Mission régionale d'autorité environnementale
OCCITANIE

**Avis sur la construction d'un parc photovoltaïque flottant
à MIREMONT (31)**

N° Saisine : 019313/A P

Date : 07/08/2026

Figure 2 : plan du projet (source : étude d'impact)

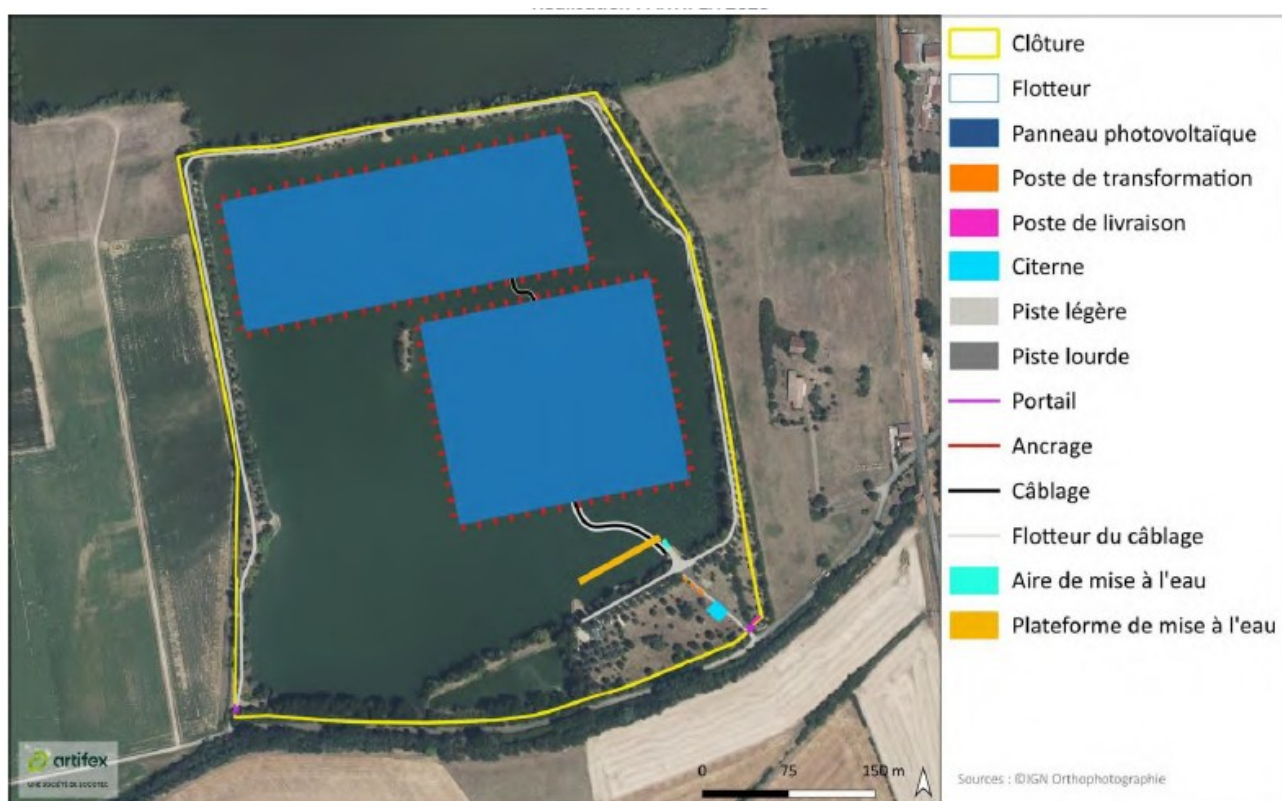
La MRAe considère que l'analyse est réalisée à une échelle trop limitée et ne prend pas en compte l'ensemble des projets photovoltaïques du secteur d'implantation. Elle note également que les effets cumulés sur les déplacements des espèces et le maintien des corridors écologiques ne sont pas analysés. Elle rappelle que le projet est implanté dans la vallée de la Garonne et de l'Ariège qui constitue un axe de déplacement des espèces, en particulier pour l'avifaune, qui n'est pas pris en compte dans l'analyse. Par ailleurs, le dossier n'évalue pas les pertes d'habitats naturels cumulées notamment pour l'avifaune (habitats de repos, d'alimentation de reproduction). La MRAe considère que l'analyse des effets cumulés n'est pas menée à son terme.

Compte tenu de l'implantation du projet dans la vallée de la Garonne et de l'Ariège, la MRAe recommande de compléter le travail d'analyse des effets cumulés en incluant les effets des parcs photovoltaïques situés à proximité du site en les détaillant par espèces à enjeux et en analysant ces effets sur leur déplacement et sur le maintien des corridors écologiques qui leur sont nécessaires, notamment pour l'avifaune.

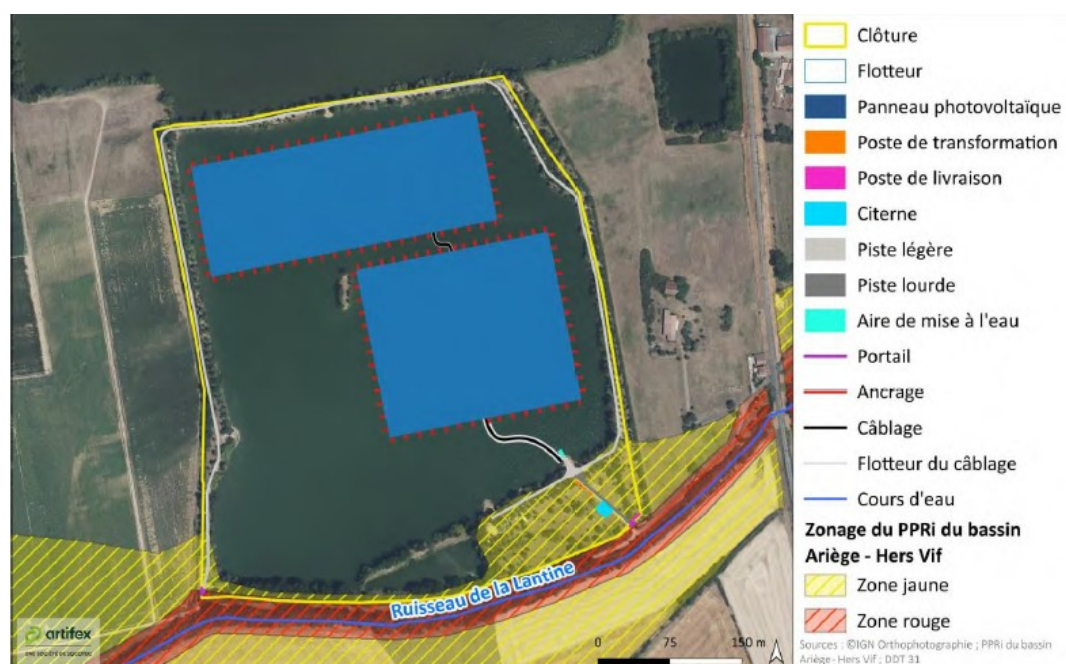
La commune de Miremont est concernée par le plan de prévention du risque inondation (PPRI) « bassin Ariège - Hers-Vif ». Le sud de la zone d'implantation est inclus dans des zones jaune et rouge du PPRI (cf. figure 3).

Une étude hydraulique est incluse dans l'étude d'impact (annexe 5). Elle propose une modélisation des hauteurs d'eau et des vitesses d'écoulement pour différentes périodes de retour des crues. La MRAe note que ces modélisations ont été conduites uniquement en l'absence de réalisation du projet. Aussi, l'absence d'aggravation du risque n'est pas totalement démontrée. Une analyse comparative du risque inondation en situation sans projet et avec projet est à intégrer.

Le projet est susceptible de modifier les écoulements et d'aggraver le risque inondation notamment par la génération d'embâcles provoqués par le déplacement des panneaux suite à un arrachement des ancrages. Une étude des systèmes d'ancrage est incluse au dossier (annexe 4). Cette étude est rédigée en anglais. Le lien entre les conclusions de l'étude hydraulique et l'étude d'ancrage n'apparaît pas clairement. L'étude doit démontrer que le type d'ancrage envisagé permet de résister aux pressions liés aux écoulements induits par une crue centennale (courants, vitesses, turbulences, embâcles).

La MRAe recommande de compléter l'étude hydraulique afin de présenter une analyse comparative du risque inondation en situation actuelle et avec projet.

Le dossier doit être complété par une synthèse en français de l'étude d'ancrage reprenant les hypothèses et la méthodologie employée afin de démontrer la compatibilité du système d'ancrage avec les crues observées.

Elle recommande également de procéder à une évaluation de la vulnérabilité du projet en cas d'événements aggravés pour prendre en compte les effets du changement climatique.
